<修景3> R2相談  
現状：店舗

昭和14年頃建築  
昭和20~30年代増築  
昭和40年代以降改造

<計画>

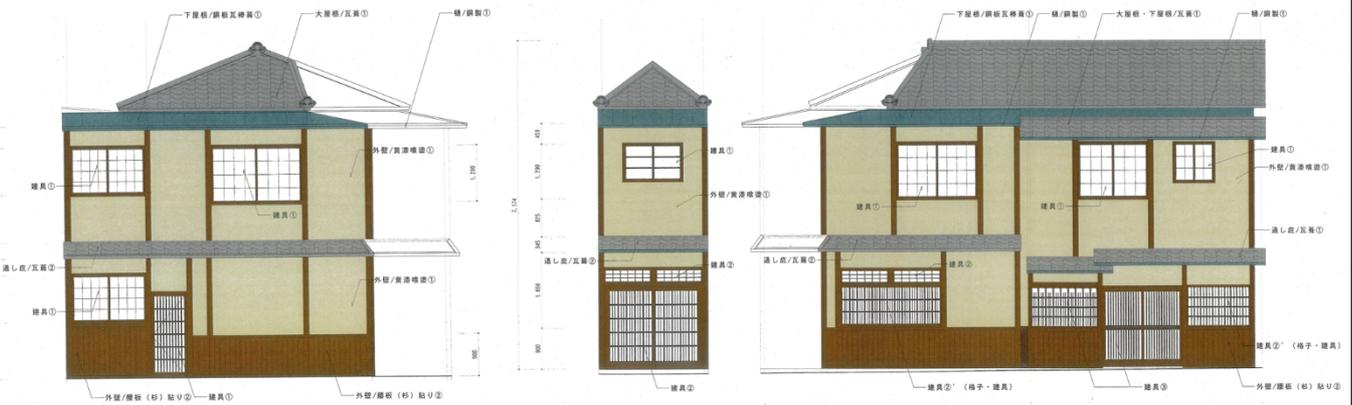
西面

- ・2階は塗り込めたほうが良い
- ・軒裏の意匠を整えるため柱から腕木を出し出桁を設けたほうが良い
- ・庇が300と出が短いので、木割を細くしたほうが良い
- ・北西面の柱と建具の柱が近すぎるため、半間の壁を設けたほうが良い

北面

- ・2階は塗り込めたほうが良い
- ・勝手口はまぐさを設ける
